Informe: LM-INF-EIC-D-0002-2021

Evaluación de la ejecución de labores para la atención de la Ruta Nacional 35, tramo central Sifón – La Abundancia, mediante contratos de conservación vial

Preparado por:
**Unidad de Auditoría Técnica
LanammeUCR**

Figura 36. Categorización del parámetro BLI en cada uno de los carriles del proyecto.

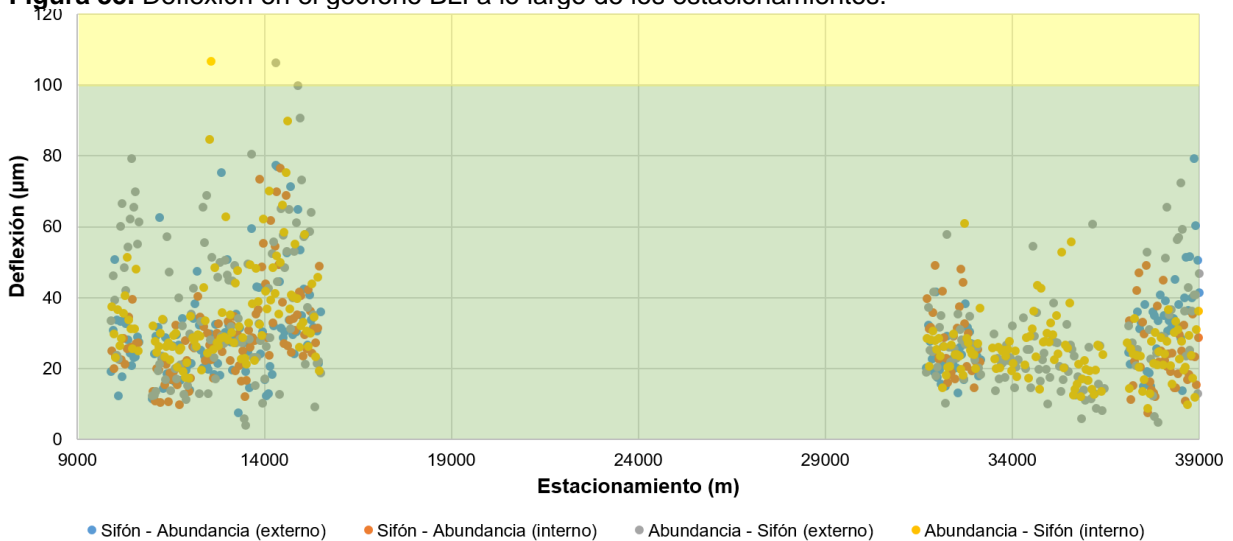
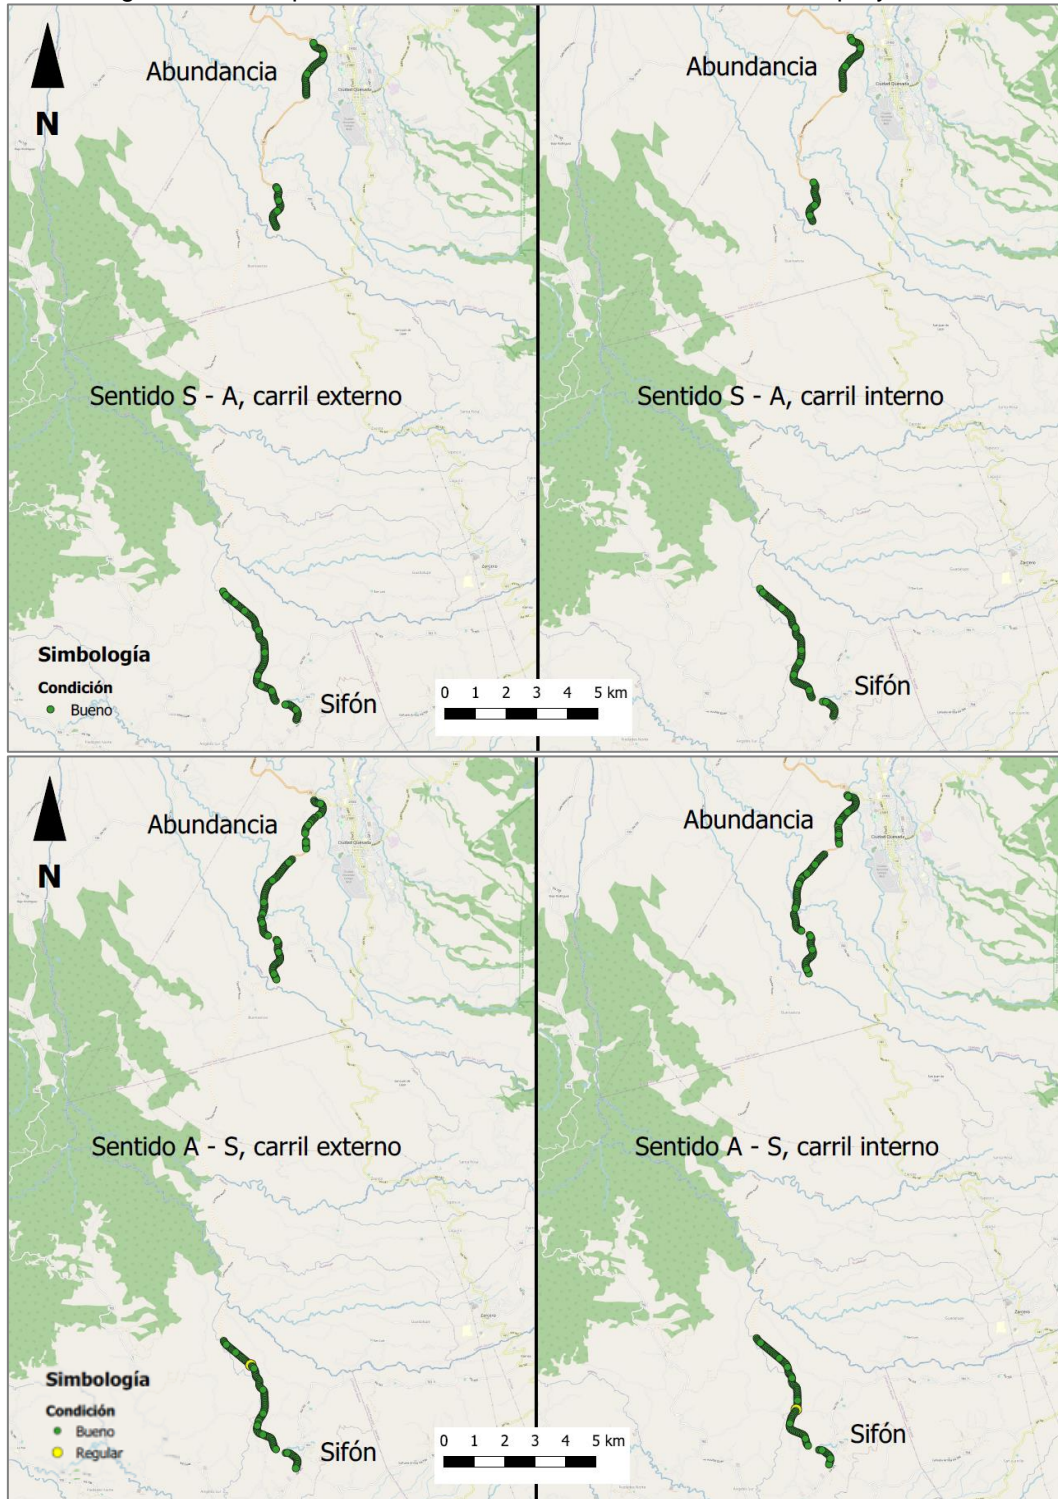
A partir de la información del ensayo de FWD se evidenció que el parámetro BLI, que es representativo de la condición estructural de la condición superficial del pavimento (de 0 a 300 mm de profundidad); en su mayoría es bueno, observándose solo 2 tramos de 50 m en condición regular (ver Figura 35 y Figura 36).

Figura 38. Categorización del parámetro MLI en cada uno de los carriles del proyecto.

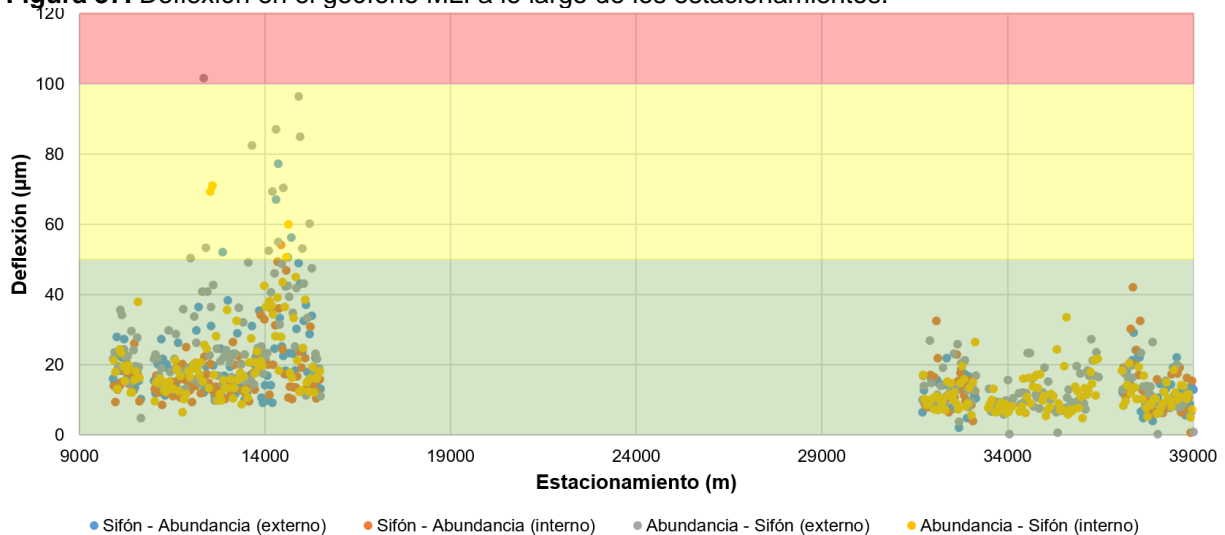
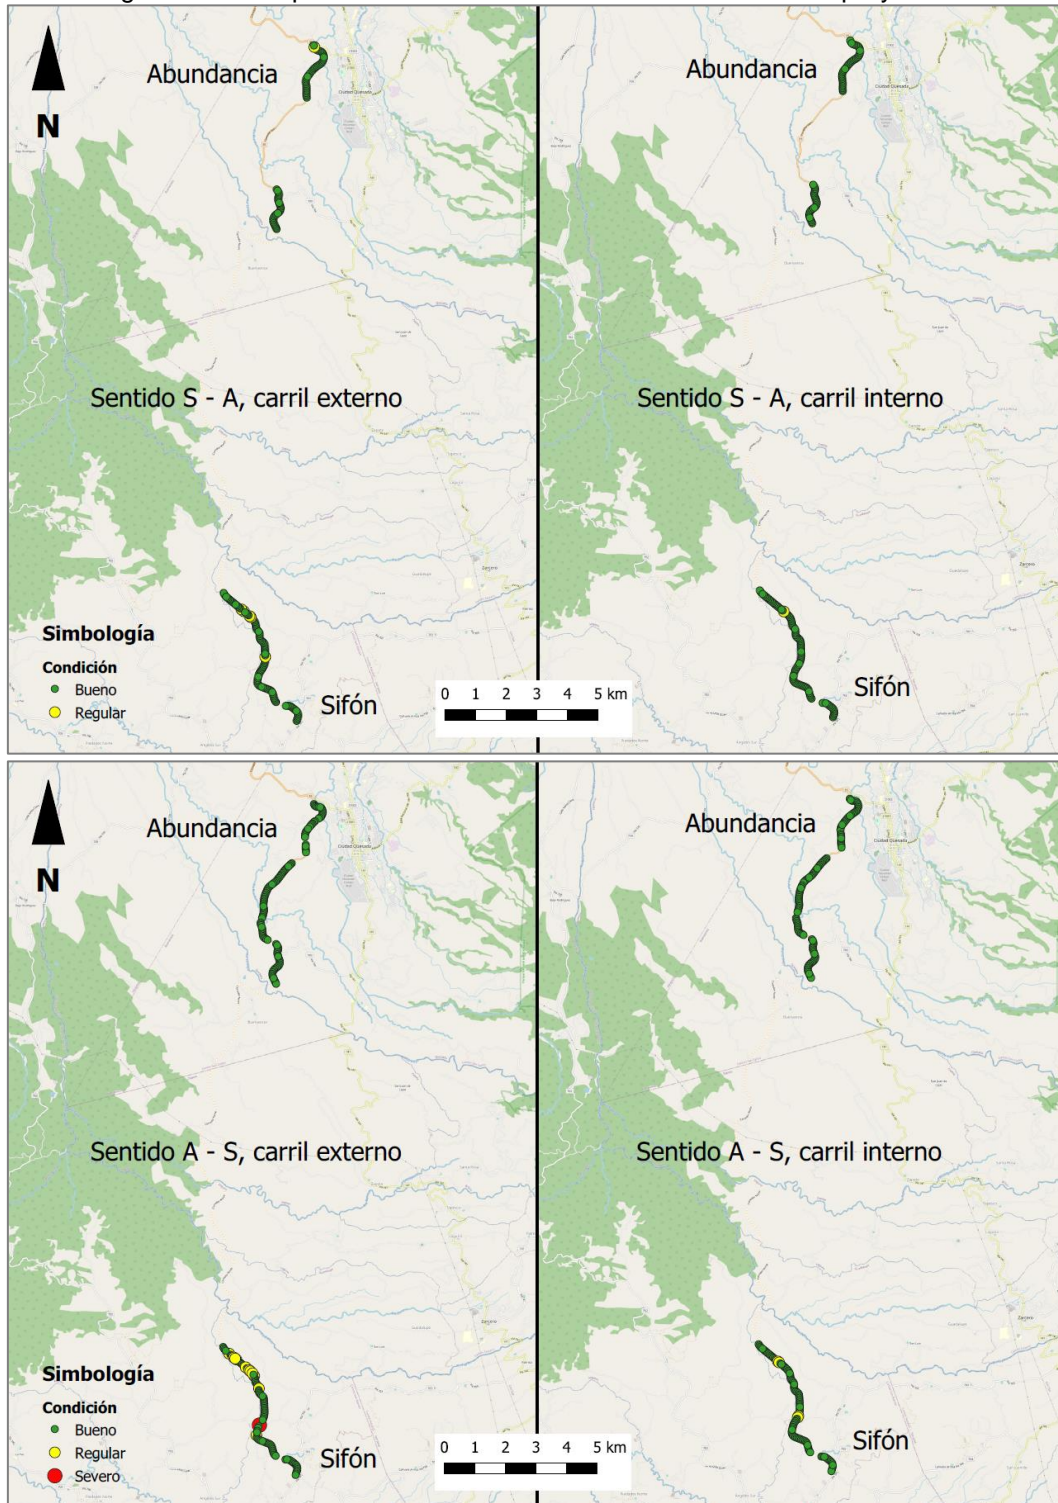
En cuanto a la caracterización del proyecto mediante el indicador de daño de base (que en este caso es representativo de la condición del pavimento entre 300 mm y 600 mm de profundidad, es decir parte de la base estabilizada y la subbase granular), se pudo observar que nuevamente se cuenta con una mayoría de puntos ubicados en la categoría de buena. Sin embargo, se observaron 23 tramos de 50 m, respecto a un total de 812 tramos en condición regular (2,8 %), así como 1 tramo en condición severa. Sobre este último aspecto, debe mencionarse que estas deficiencias nuevamente se concentran entre los estacionamientos 12+000 y 15+000, como se muestra en la Figura 37 y

Figura 40. Categorización del parámetro LLI en cada uno de los carriles del proyecto.

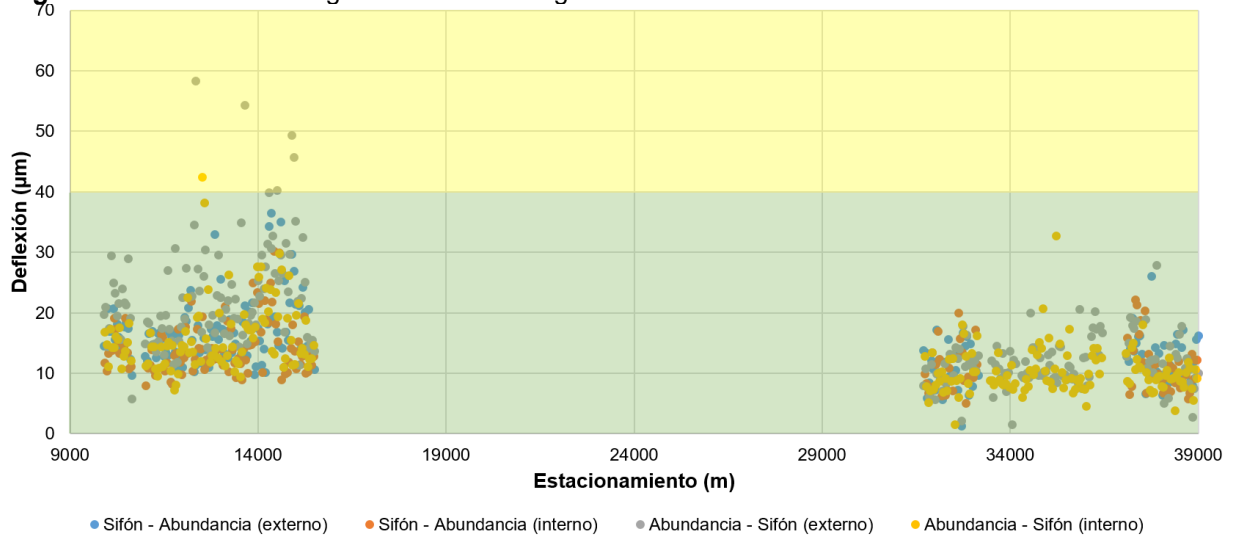
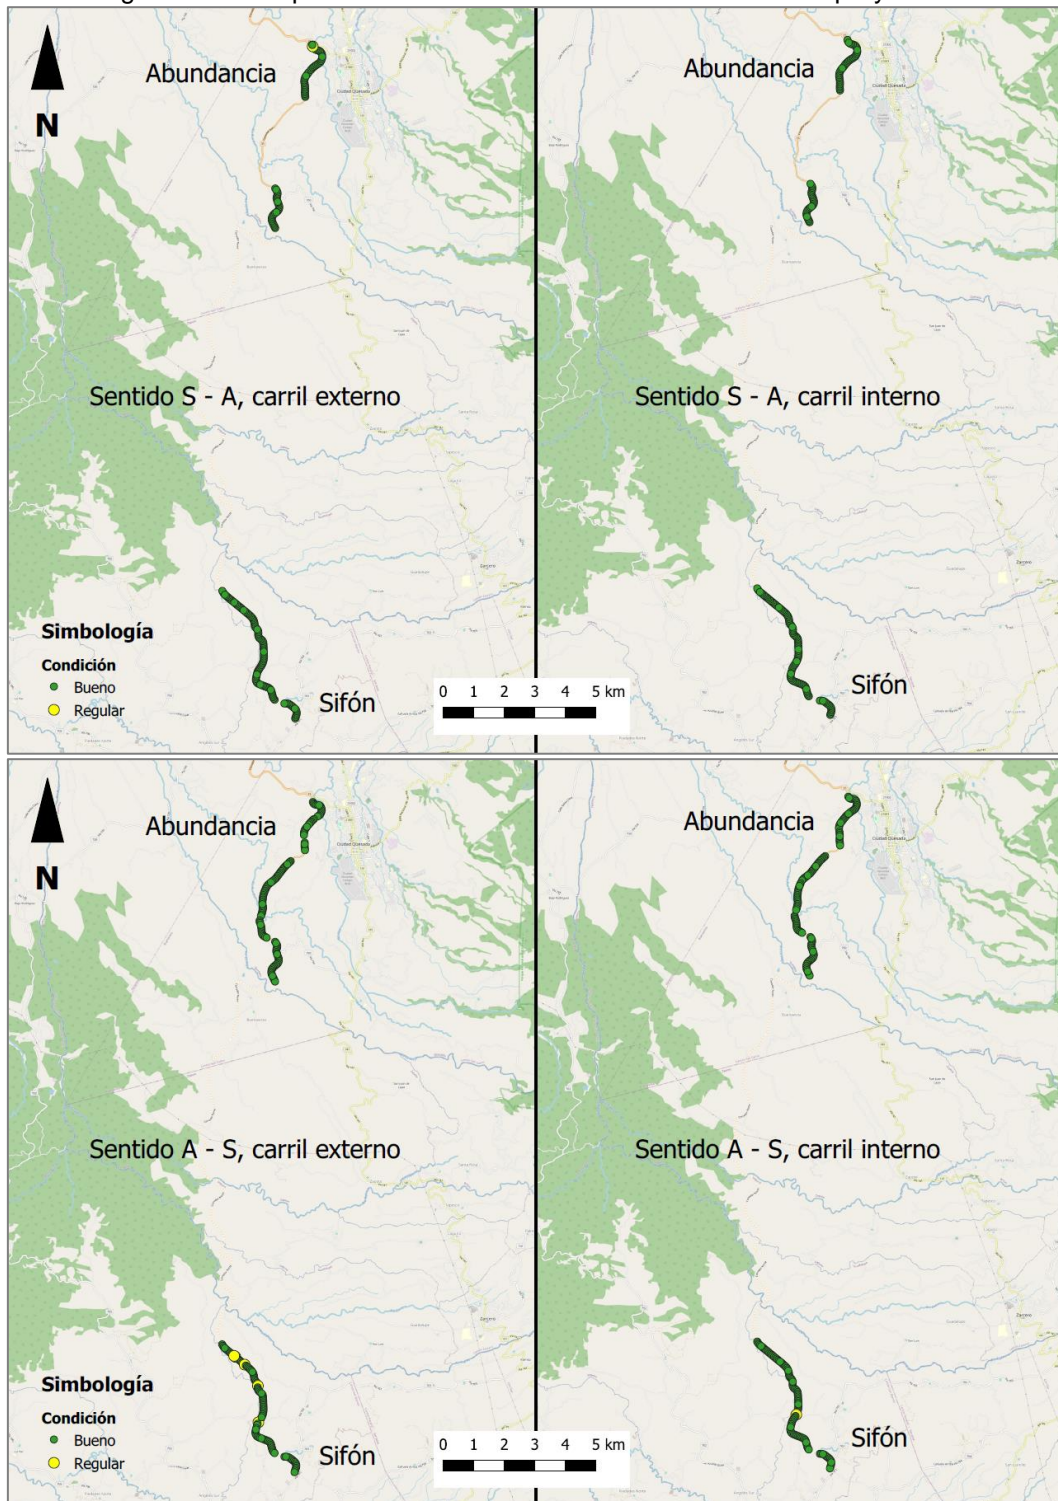
Tomando en cuenta el indicador de curvatura de base, que en este caso representa la condición estructural del pavimento entre 600 y 900 mm de profundidad (parte de la subbase granular y la subrasante mejorada), se observó que en términos generales la condición estructural de la subrasante del proyecto es buena. Sin embargo, se debe mencionar que se observaron 7 tramos de 50 m en condición regular, dichos tramos representan un 0,8 % del total evaluado y se concentran nuevamente entre los estacionamientos 12+000 y 15+000 (ver Figura 39 y Figura 40).

Figura 42. Categorización de la fricción superficial en cada uno de los carriles del proyecto.

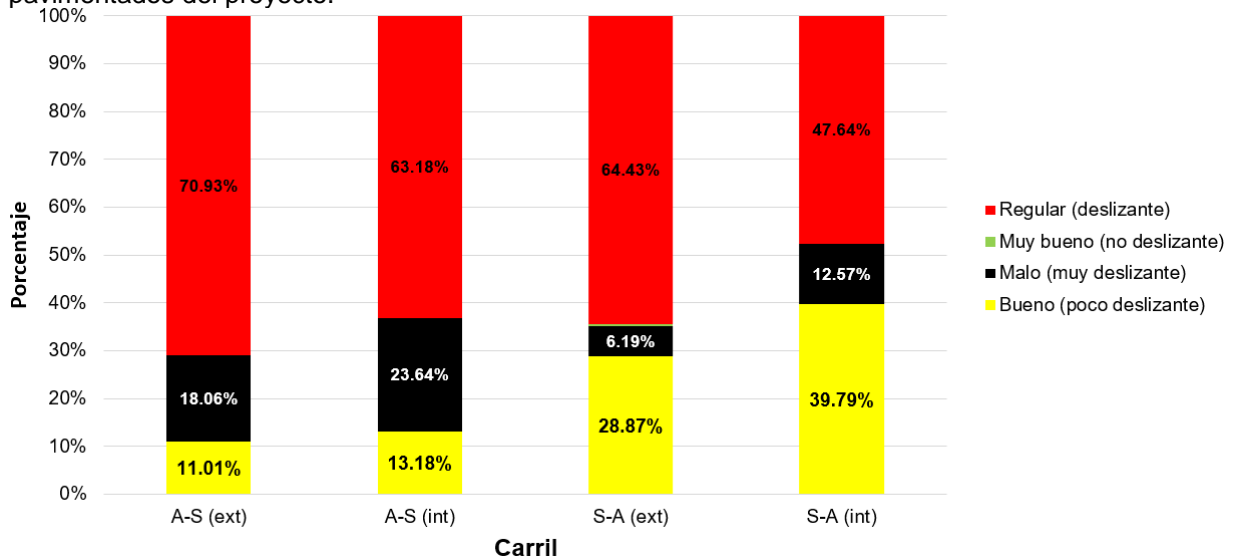
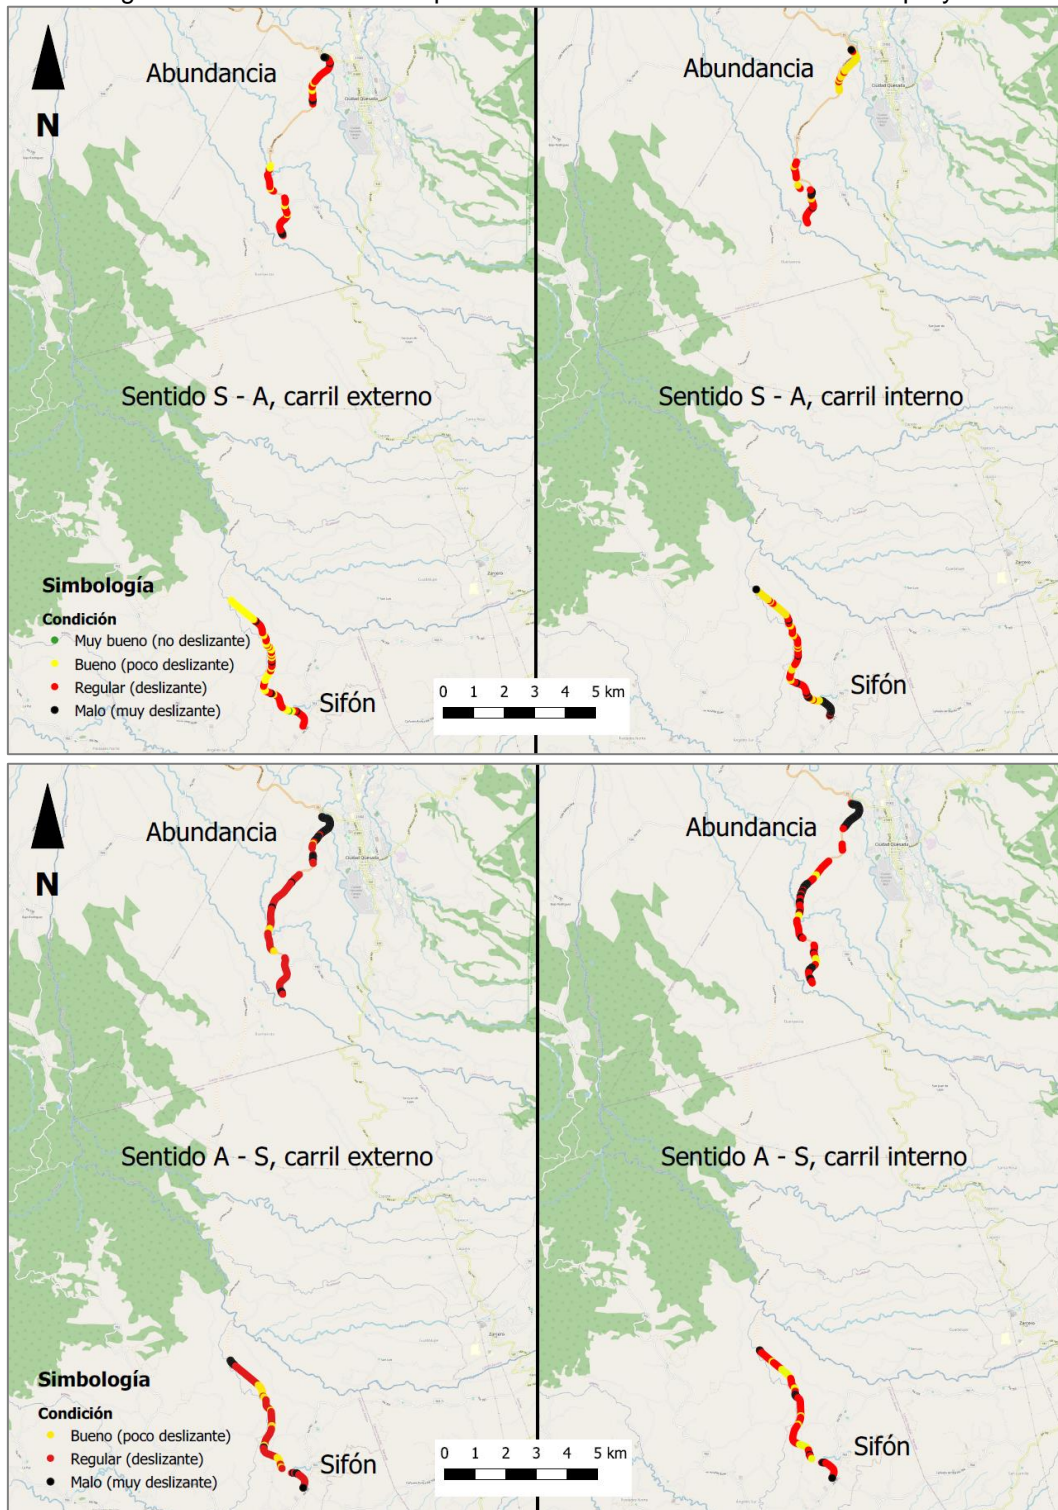
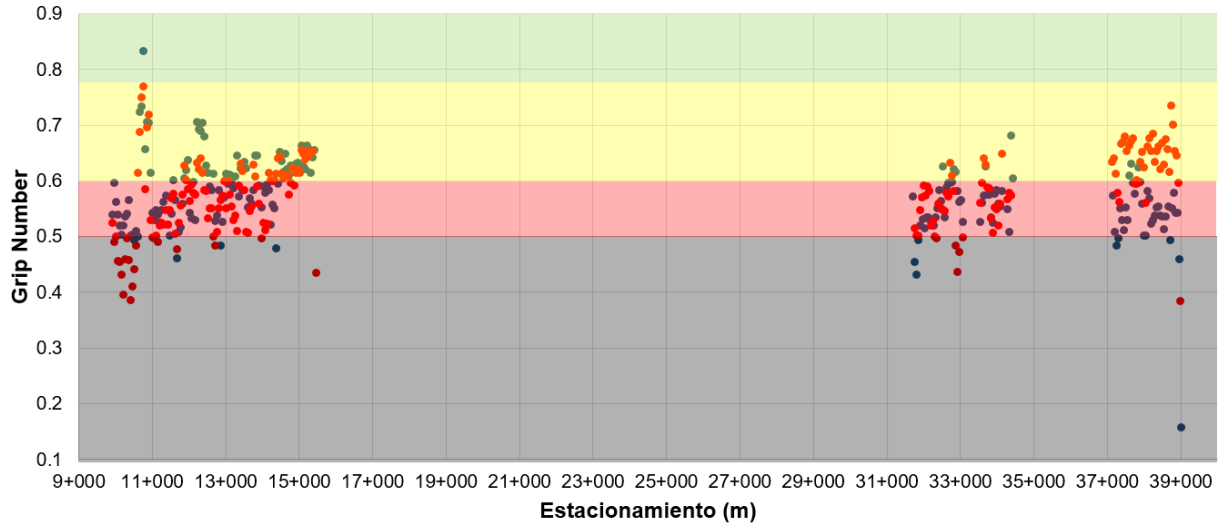
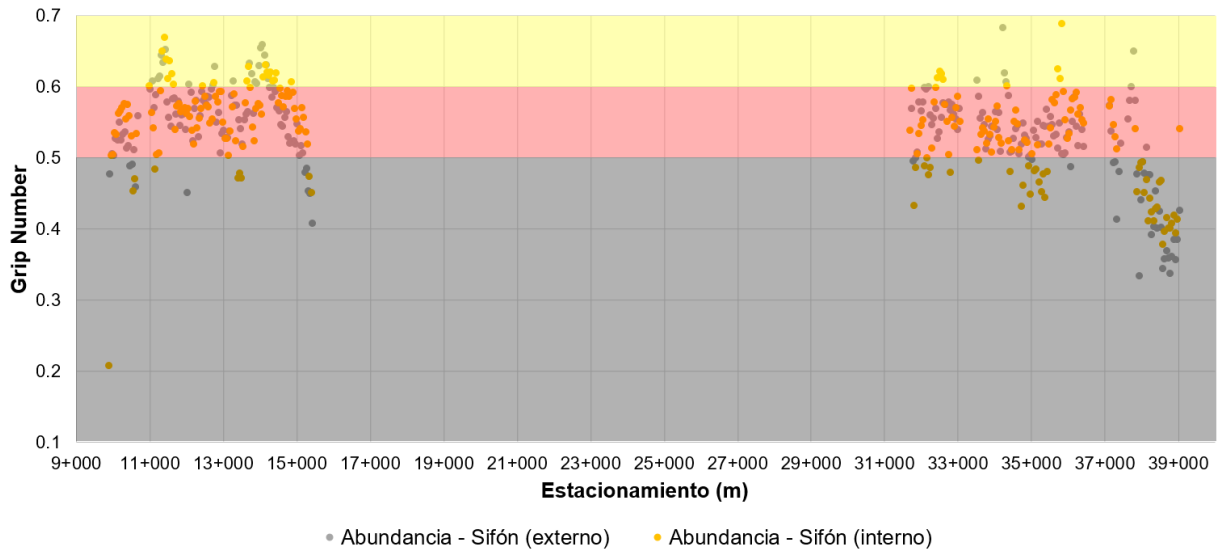
En la Figura 41 se muestra la distribución porcentual de la fricción superficial en cada uno de los carriles del proyecto según los criterios mostrados en la Tabla 7.

A partir de la información de este ensayo, se observó que el proyecto tiene una condición variable de fricción superficial, donde predomina una condición regular o deslizante (62 % del proyecto evaluado). Esto es un aspecto que no debería ser aceptable en un proyecto de obra nueva; sin embargo, considerando que este proyecto no contaba con especificaciones de fricción superficial, lo expuesto en esta observación debe ser considerado por parte de la Administración al momento en que este tramo sea abierto al tránsito vehicular con el fin de aplicar medidas de seguridad de ruedo a la superficie, debido a que el proyecto cuenta con curvas horizontales cerradas y tramos que podrían representar un riesgo a la seguridad vial de los usuarios.
